リタール製品 仕様変更のお知らせ

対象製品	普通鋼板製 AE ボックス (AE1032, AE1035 は除く)
変更時期	2014年11月1日以降、随時変更
変更理由	品質向上
変更内容	本体部 アーススタッドの形状変更

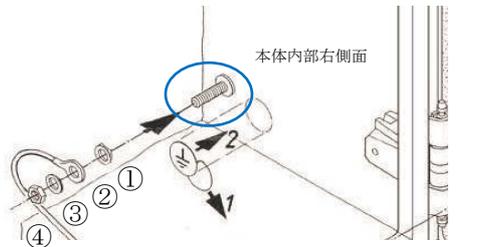
以下の通り、AE ボックス本体 内部のアーススタッドが形状変更となります。この変更に伴い、AE ボックス本体部のアース結線作業手順が変更となります。

<p style="text-align: center;"><b>旧仕様 (old)</b></p>  <p style="text-align: right;">座面が塗装仕様 (台座直径約 20mm)</p> <p style="text-align: center;">本体内面 M8 アーススタッド* (右側面)</p>  <p style="text-align: center;">①コンタクトワッシャー ②アース線端子 ③平座金 ④ナット M8 (歯付座金)</p> <p style="text-align: center;">アース結線作業手順</p>	<p style="text-align: center;"><b>新仕様 (new)</b></p>  <p style="text-align: right;">座面が銅めっき仕様 (スタッドは従来より銅めっき) (台座直径約 14mm)</p> <p style="text-align: center;">本体内面 M8 アーススタッド* (右側面)</p>  <p style="text-align: center;">①アース線端子 ②平座金 ③ばね座金 ④ナット M8</p> <p style="text-align: center;">アース結線作業手順</p>
--	---
